Vysvětlení zadávací dokumentace č. 1

k podlimitní veřejné zakázce na stavební práce s názvem: „MŠ Nosislav – výstavba trojtřídní mateřské školy“

schéma pokládky (pre P20 i P30)

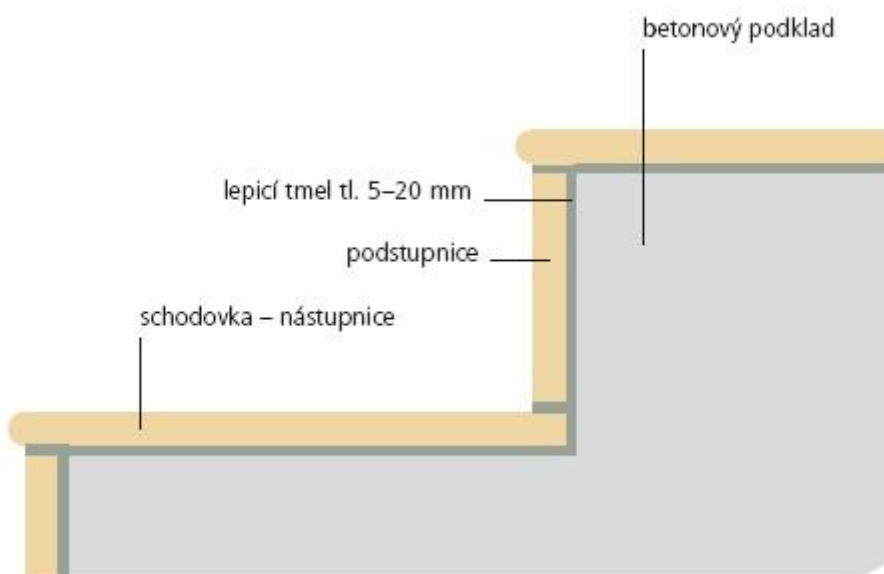
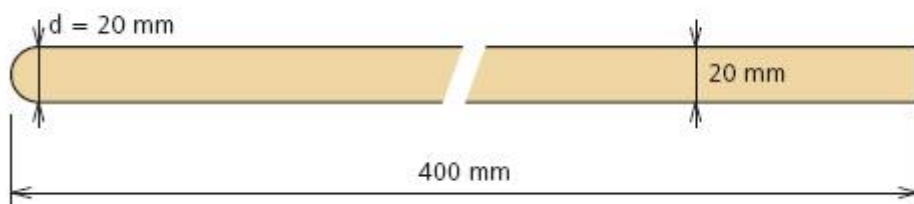
Ve výkazu výměr je uvedena teracová dlažba na schodišti a na podlahách P20 a P30. Ve výkresech - tabulky v půdorysech je na schodišti uvedena keramická dlažba a tabulky neobsahují podlahy P20 ani 30.

Žádáme o specifikaci typu nášlapné vrstvy v těchto prostorách a případně její specifikaci, pokud již není někde uvedena.

P20 – vnitřní schodiště – jednovrstvé teracové dlaždice, rozměr 400x400x20 mm, broušený hladký povrch, nástupnice – schodovka, ohybová pevnost > 5 MPa, splňuje obrusnost dle ČSN 1339:2003 – třída H, vyhovuje EN 1339:2004, vyhovuje DIN 51130 (R10)

P30 – venkovní schodiště - jednovrstvé teracové dlaždice, rozměr 400x400x20 mm, broušený, tryskaný a impregnovaný povrch s protiskluzovou úpravou, nástupnice – schodovka, ohybová pevnost > 5 MPa, splňuje obrusnost dle ČSN 1339:2003 – třída H, vyhovuje EN 1339:2004, vyhovuje DIN 51130 (R11)
